改善箇所説明図

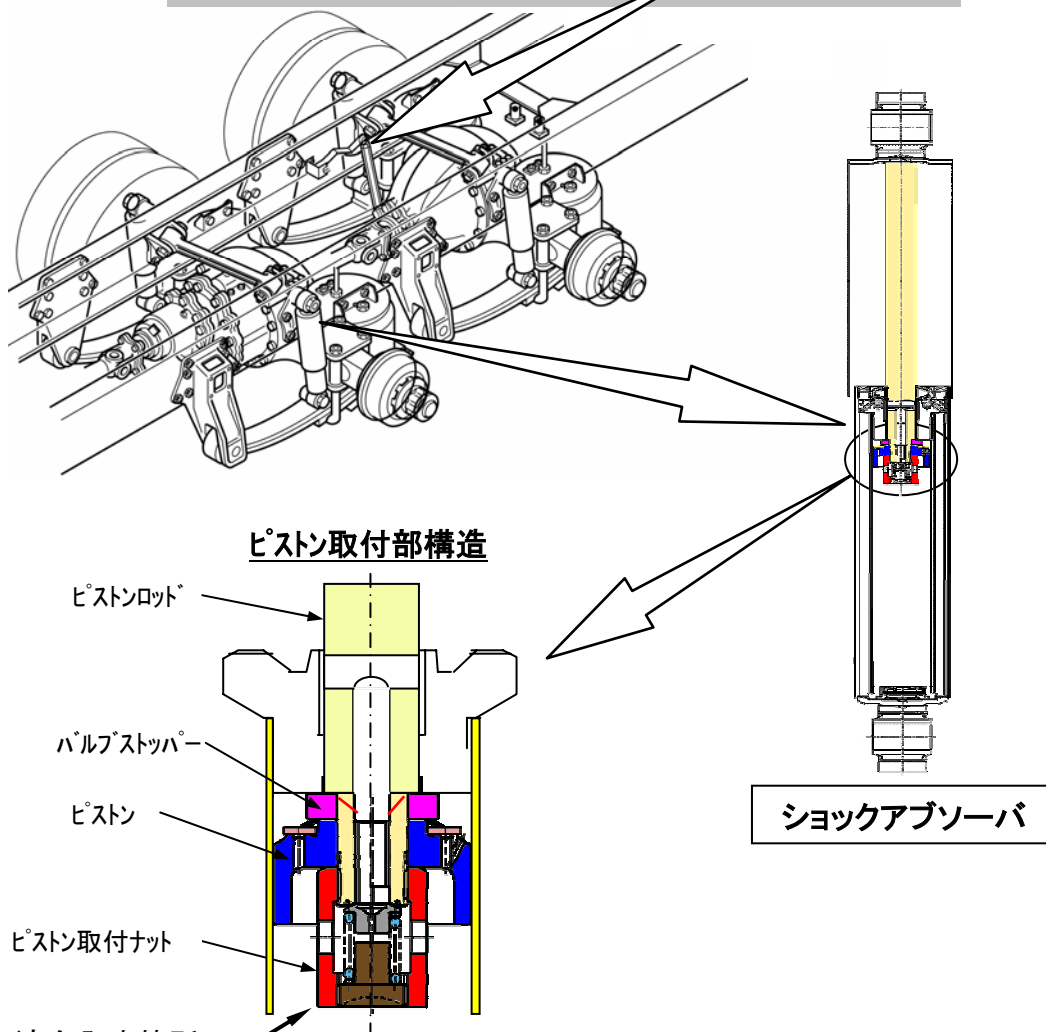
標準不適合発生箇所

低床式後2軸の空気ばね式緩衝装置の車高調整装置において、ショックアブソーバのストッパー機能が不十分なため、荷役作業時等に最大車高以上に車高が上がり、内部のピストン取付ナットが脱落するものがある。そのため、そのままの状態で使用を続けると当該ショックアブソーバのピストンロッドが抜け出し、曲がりや折損が発生し、最悪の場合、タイヤと干渉してバーストまたは発熱により発火するおそれがある。

改善措置の内容

全車両、対策ショックアブソーバー式に交換するとともに、ユーザに対し、車両使用上の注意喚起を行う。
